## **La Commissione Tecnica di Verifica per l'Impatto Ambientale – VIA e VAS**

**parere favorevole** all'esclusione dalla procedura di VIA della proposta di progetto denominata **"Porto**

*turistico di Riposto (Ct), opere complementari per la protezione dello specchio acqueo del I bacino del porto. Rielaborazione generale, misure di mitigazione del fenomeno di risonanza all'interno del bacino", presentata dal Comune di Riposto (Ct), fatti salvi i pareri, nulla osta ed approvazioni delle autorità competenti per la realizzazione delle opere, a condizione che si osservino le seguenti condizioni ambientali:*

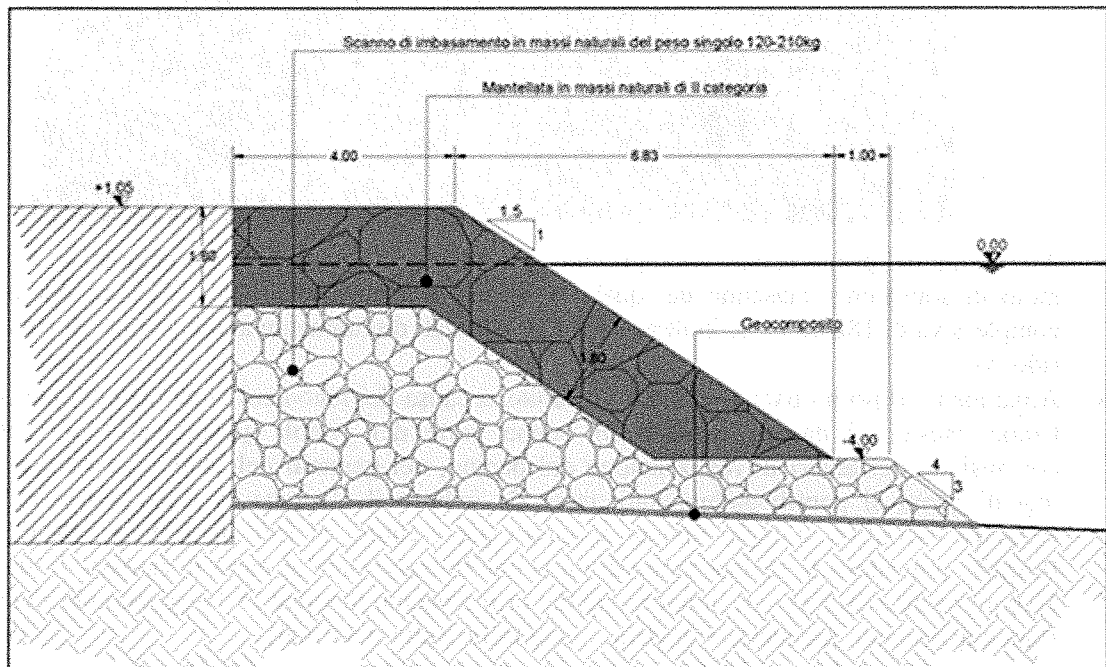
- L'area di interesse, rappresentata figura, è interna al porto di Riposto ed è costituita dal cosiddetto "primo bacino", delimitato a Nord dal molo di sottoflutto, ad Ovest dalla Banchina Grasso, a Sud dal Molo Rapisarda e ad Est dal molo di ridosso.
